## 改善箇所説明図

### 不具合の内容

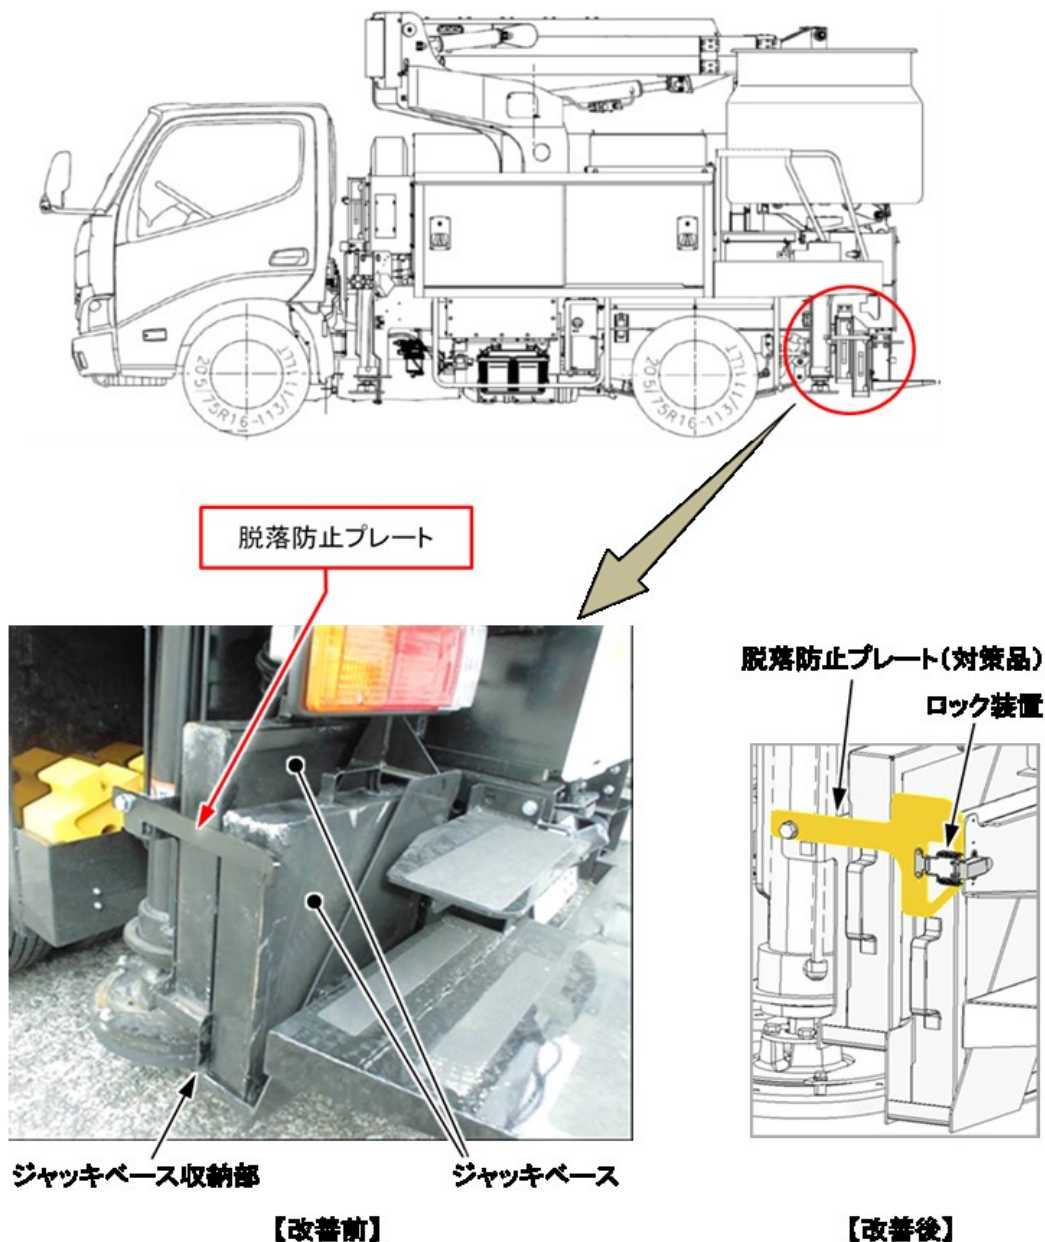
高所作業車において、開発時の評価が不適切であったため、凸路面を繰り返し乗り越えた際に、ジャッキベース収納部の脱落防止プレートが跳ね上がり、開放する場合があります。そのため、そのまま走行した場合にジャッキベースが落下し、他の交通の支障となるおそれがある。

全車両、ジャッキベース収納部の脱落防止プレートを、跳ね上がり防止用ロック装置が付いた対策品に交換する。

注:  は交換する部品を示す。
